RELATÓRIO DE CONSULTA PÚBLICA

Processo n.º PL20260320002364

Procedimento de Revisão da Licença Ambiental (PCIP) das Minas da Panasqueira

Agência Portuguesa do Ambiente, I.P.

Figura 1 – Delimitação das áreas segundo documentação da proponente e área de ocupação efetiva em 2025, Ortofotografia de setembro 2023 (GoogleEarth)

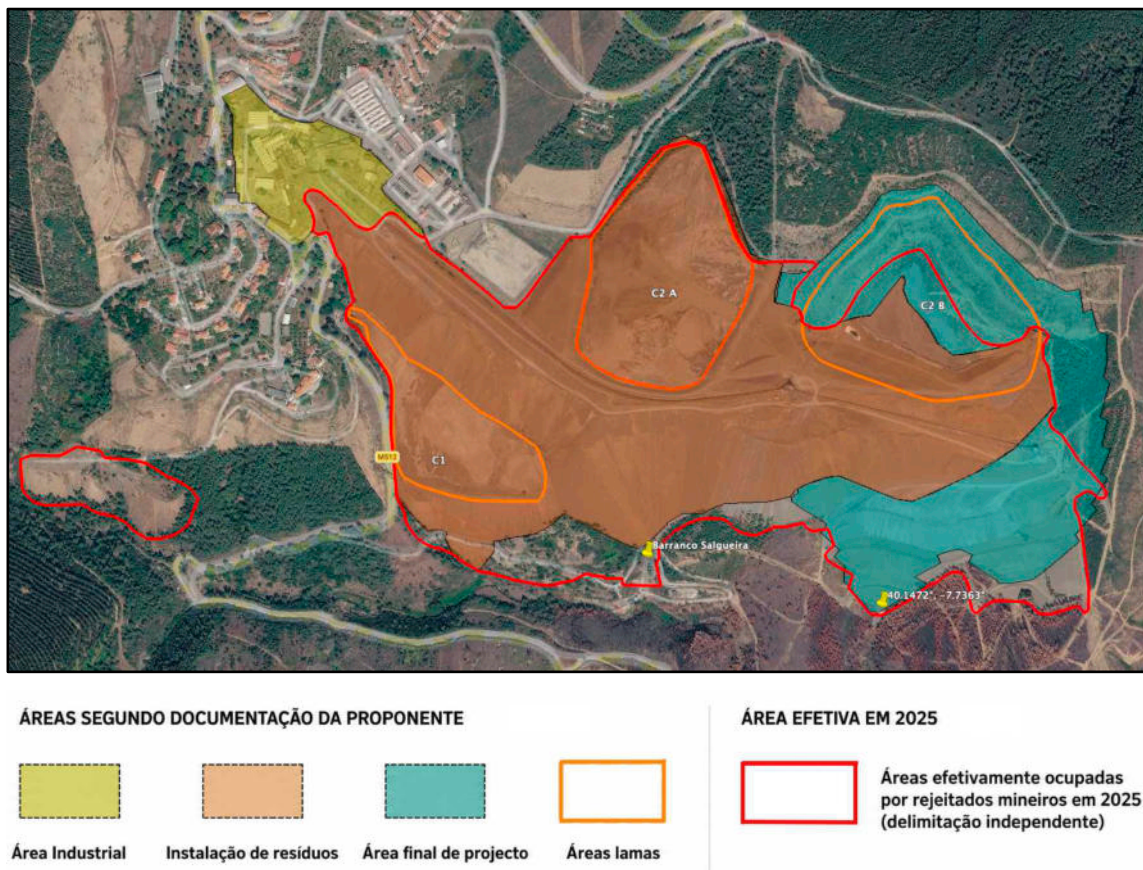
Uma das principais peças utilizadas para a sua caracterização espacial, `PlantaDaInstalacaoLA.pdf`, não indica no próprio documento a data da ortofotografia que lhe serve de base. Os metadados do ficheiro também não permitem determinar a data de aquisição da imagem. A configuração territorial nela representada corresponde, porém, a um estado substancialmente anterior ao atual e, por comparação com séries históricas de imagem aérea e de satélite, aparenta situar-se aproximadamente entre **2013 e 2017**, devendo a data exata da ortofotografia ser confirmada pela proponente ou pela entidade licenciadora.

A utilização de informação visual desatualizada não se limita a esta planta. Também a descrição da atividade no **Anexo 1_AN 1.14**, `DescricaodaActividaderevisao.pdf`, cujos metadados indicam uma data de criação de **22 de julho de 2026**, reproduz vistas aéreas das Células 1, 2A e 2B, da escombreira e da ETAM da Salgueira correspondentes a estados anteriores da exploração (p. 7 e 8). Existe, assim, uma diferença importante entre a **data recente do documento** e a **antiguidade da informação territorial nele utilizada**. A documentação foi preparada ou compilada em 2026, mas parte das imagens utilizadas para representar o estado da instalação aparenta ter cerca de uma década.

Esta discrepância pode atualmente ser demonstrada de forma quantitativa. A georreferenciação e vetorização das áreas representadas na `PlantaDaInstalacaoLA.pdf` permite estimar aproximadamente 4,0 ha para a área industrial assinalada, 44,5 ha para a área identificada como instalação de resíduos mineiros e 17,1 ha para a área diferenciada na planta como “Área final de projecto”.

O confronto destes polígonos com **ortofotografia de 2025** e com documentação fotográfica de 2025 e 2026 revela, porém, que a configuração atual não corresponde à compartimentação representada. Áreas incluídas na planta como “Área final de projecto” encontram-se já materialmente ocupadas ou transformadas pela evolução das instalações de resíduos, enquanto noutras zonas a ocupação associada aos resíduos e às respetivas obras **ultrapassa os limites espaciais representados**, de forma particularmente evidente ao longo do flanco sul do complexo.

Considera-se, por conseguinte, indispensável que a revisão da Licença Ambiental tenha por referência uma planta atualizada e georreferenciada da instalação, acompanhada por plantas e perfis *as built*, que identifique, pelo menos, C1, C2A e C2B, a escombreira e respetivos taludes e plataformas, estruturas de contenção, bacias, sistemas de drenagem e recolha de águas e lixiviados, condutas, instalações de tratamento, áreas encerradas e áreas objeto de recuperação paisagística. Para cada estrutura deverá ser indicado de forma inequívoca o respetivo estado administrativo e operacional: autorizada, construída, em construção, em operação, encerrada, em recuperação ou projetada.

Deverão igualmente ser indicadas, em todas as plantas, ortofotografias e imagens utilizadas para caracterizar o estado da instalação, a data de aquisição dos dados de base, a data de elaboração ou atualização do documento e, quando aplicável, a data da última verificação no terreno.

Figura 6 - Perfil longitudinal S–N da Célula 1, obtido a partir de dados LiDAR da DGT (2025)

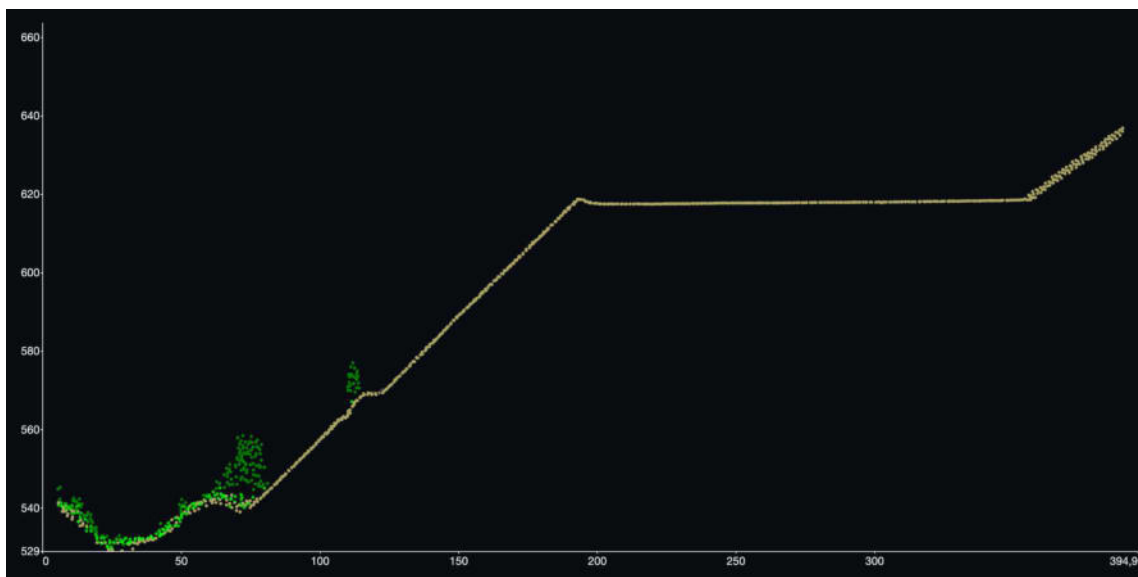
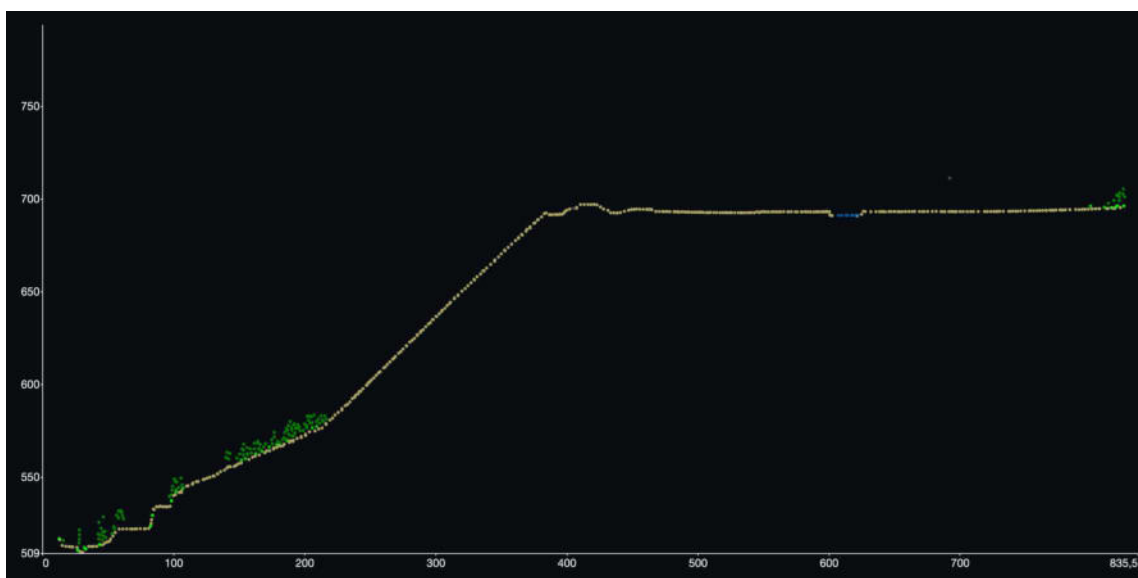
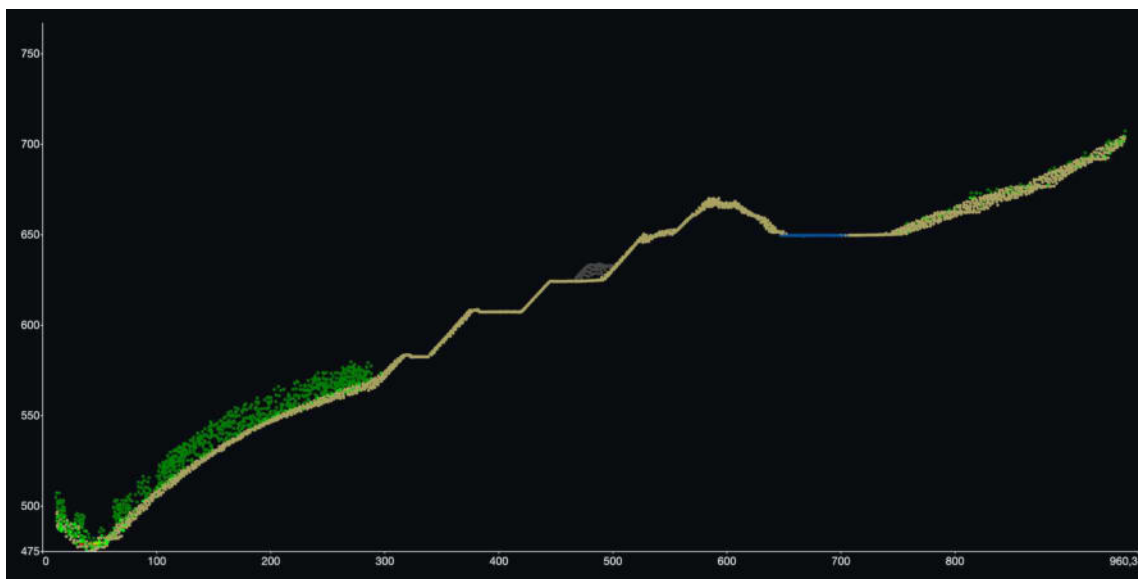
A análise independente dos dados LiDAR de 2025 da Direção-Geral do Território reforça, contudo, a necessidade desta clarificação. Os perfis efetuados sobre C1, C2A e C2B revelam estruturas artificiais de grande desenvolvimento vertical e horizontal. Em particular, os perfis do terreno atual evidenciam diferenças altimétricas de várias dezenas de metros entre setores situados a jusante e as plataformas ou coroamentos superiores. Estes valores não são apresentados como determinação da altura regulamentar H, uma vez que os dados de superfície não permitem localizar a base da fundação, mas demonstram que não é possível presumir, sem documentação técnica específica, que as estruturas se encontrem fora do âmbito do RSB.

Nota: os perfis representam a superfície topográfica atual e não permitem, por si só, determinar a altura regulamentar H definida no RSB, que deve ser estabelecida a partir da superfície geral das fundações e do coroamento.

A questão é tanto mais importante quanto o regime não se limita a estabelecer um limiar dimensional. As barragens abrangidas pelo RSB são classificadas nas classes I, II e III em função da sua perigosidade e dos danos potenciais associados à onda de inundação correspondente ao cenário de acidente mais desfavorável. Na avaliação dos danos potenciais são consideradas as populações, infraestruturas, instalações e bens ambientais suscetíveis de serem afetados a jusante.

Quando uma estrutura seja considerada não abrangida pelo RSB, deverá ser indicado o fundamento técnico e jurídico dessa conclusão e, quando aplicável, o seu enquadramento no RPB. Deverão igualmente ser identificados os planos de observação, inspeções de segurança, avaliações periódicas, procedimentos ou planos de emergência e demais instrumentos de controlo aplicáveis. Atendendo à situação de São Francisco de Assis, deverão ainda ser identificados os estudos de rotura e de consequências eventualmente existentes e esclarecido de que forma o núcleo populacional foi considerado na classificação e no planeamento de emergência.

Figura 9 - Perfil longitudinal N-S entre a Célula 2A e a Aldeia de São Francisco de Assis: relação altimétrica e proximidade ao núcleo urbano (LIDAR DGT, 2025)

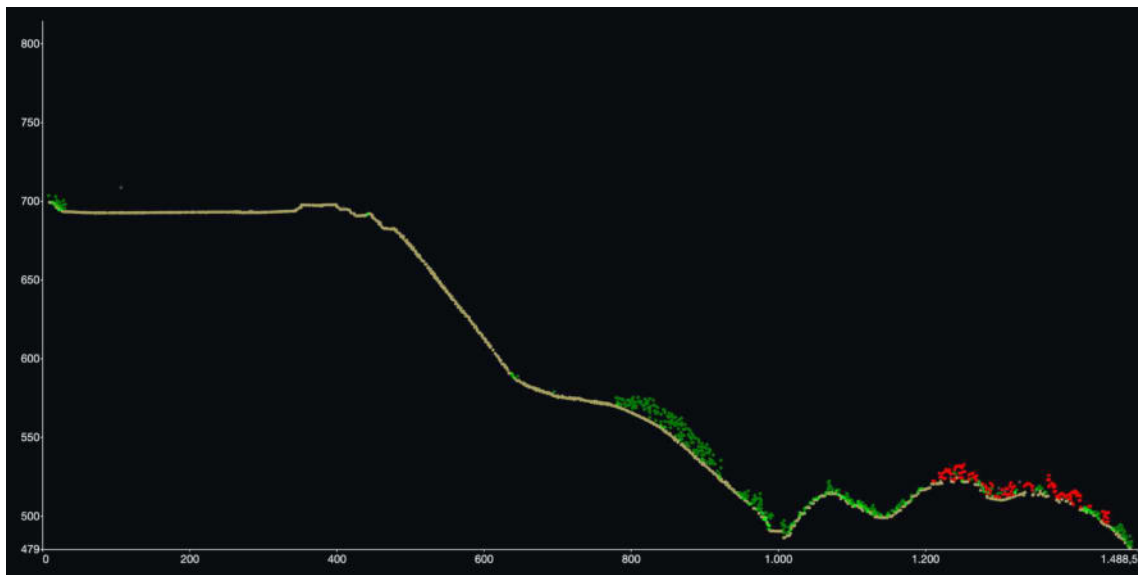
Esta componente assume particular relevância perante a posição da **Aldeia de São Francisco de Assis** relativamente às instalações de resíduos. Ao contrário da Barroca Grande, situada em grande parte a cotas próximas ou superiores às superfícies das células, São Francisco de Assis encontra-se imediatamente a jusante e a uma cota substancialmente inferior. O perfil LiDAR apresentado na Figura 9 evidencia que o núcleo urbano se situa a aproximadamente **500 m da instalação de resíduos e cerca de 170 m abaixo da cota superior da C2A.**

Esta relação espacial e altimétrica não permite concluir, por si só, que o núcleo urbano seria atingido por uma eventual rotura, nem determinar a extensão, profundidade, velocidade ou tempo de chegada de uma eventual onda ou fluxo de materiais. Essa avaliação exige modelação específica dos modos de rotura credíveis, volumes mobilizáveis, comportamento dos materiais e topografia a jusante. Demonstra, porém, a existência de um núcleo populacional próximo e significativamente abaixo da instalação, circunstância que deverá necessariamente ser considerada na avaliação das consequências potenciais e na correspondente classificação de segurança.

Para barragens das classes I e II, o RSB exige planeamento de emergência. Nas estruturas de classe I este compreende plano de emergência interno e externo; para as de classe II estão previstos procedimentos simplificados de emergência. O regime contempla igualmente avaliação dos danos potenciais e procedimentos de comunicação, alerta e, em situações de perigo iminente, aviso às populações. A proximidade e posição altimétrica de São Francisco de Assis tornam especialmente relevante esclarecer se existem estes estudos e instrumentos para C1, C2A e C2B e, caso existam, de que forma aquele núcleo populacional foi considerado.

Para efeitos da presente revisão PCIP, deverá ser esclarecido se existem análises atualizadas de modos de rotura, estudos de *dam-break/breach*, mapas de consequências e planos ou procedimentos de emergência para a configuração atual de C1, C2A e C2B. Caso existam, deverá ser possível identificar a respetiva data, versão, estruturas e volumes considerados e articulação com a classificação de segurança e os instrumentos de emergência aplicáveis.

Figura 10 – Descargas de águas mineiras para a Ribeira do Bodelhão na envolvente da ETAM da Salgueira, em 2025 e 2026

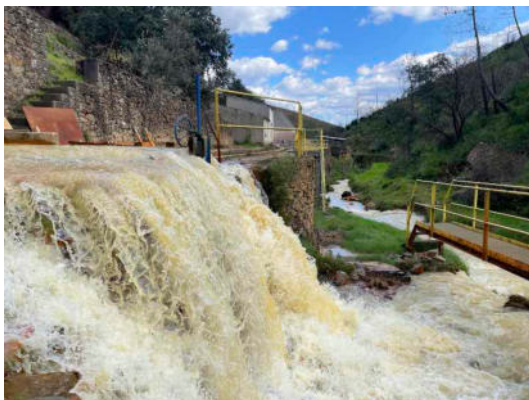
Acresce que o circuito hidráulico efetivamente observado não se reduz ao esquema simplificado apresentado na documentação. Observações de campo realizadas em março de 2025 e fevereiro de 2026 documentaram, em períodos de elevado caudal, uma descarga substancial de águas provenientes da zona da Galeria da Salgueira diretamente para a Ribeira do Bodelhão, paralelamente ao funcionamento da ETAM. A fotografia reproduzida no presente relatório documenta visualmente uma destas situações em março de 2025.

Figura 12 - Colapso parcial de uma estrutura histórica de resíduos mineiros e mobilização de materiais para a Ribeira de Cebola, Minas da Panasqueira, documentação de fevereiro de 2026

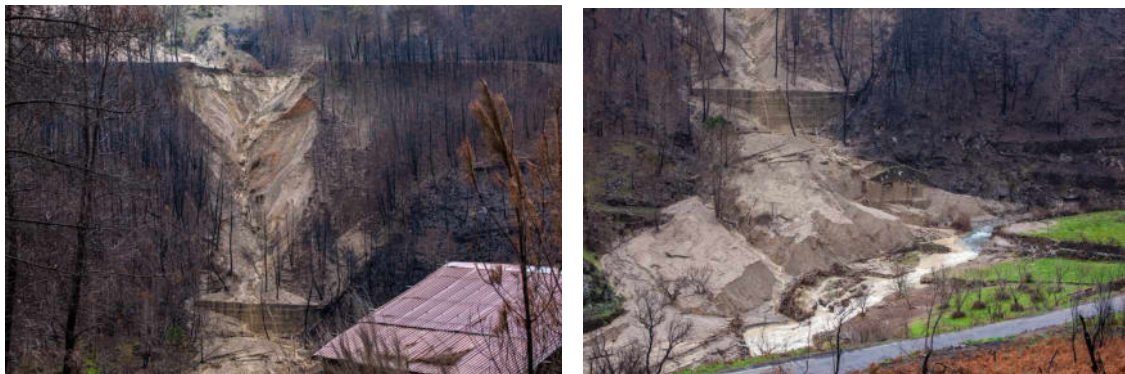
Uma consequência adicional do episódio merece esclarecimento no presente procedimento. Na sequência do incidente foi preventivamente suspensa a captação de água existente na Ribeira de Cebola, utilizada no sistema de abastecimento de localidades da envolvente. Embora os primeiros resultados divulgados após o incidente não tenham indicado contaminação da água, informação posteriormente transmitida por residentes locais indica que, em agosto de 2026, a captação permaneceria suspensa. Não foi possível, no âmbito da presente análise, confirmar documentalmente junto da entidade gestora se essa suspensão se mantém atualmente nem determinar as razões técnicas da sua eventual continuidade.

Caso a captação permaneça efetivamente suspensa mais de seis meses após o incidente de 29 de janeiro, esta circunstância assume relevância própria para a revisão da Licença Ambiental. Importa esclarecer se a manutenção da suspensão decorre da condição da estrutura afetada, da presença ou mobilização de resíduos e sedimentos, de resultados de monitorização, de necessidades de estabilização ainda não concluídas ou simplesmente de uma opção preventiva da entidade gestora. Deverão, por isso, ser identificados o estado atual da captação, os resultados das análises e monitorização realizadas desde o incidente, os critérios estabelecidos para a sua eventual reativação e as medidas de estabilização e recuperação entretanto executadas na área afetada.

Solicita-se, por isso, que a autoridade licenciadora considere necessária uma **inventariação georreferenciada e atualizada das estruturas históricas, escombreyas, depósitos periféricos e restantes áreas de resíduos relevantes**, incluindo as áreas identificadas no presente relatório a noroeste da M512 e a norte de C2A/C2B. Esse inventário deverá ser articulado com os programas de monitorização e estabilização, o planeamento de encerramento e recuperação e o cálculo das correspondentes garantias financeiras. O incidente de janeiro de 2026 reforça que esta não é apenas uma questão de completude cartográfica: trata-se de assegurar que riscos e passivos que continuam materialmente presentes no território sejam igualmente considerados na decisão de licenciamento.
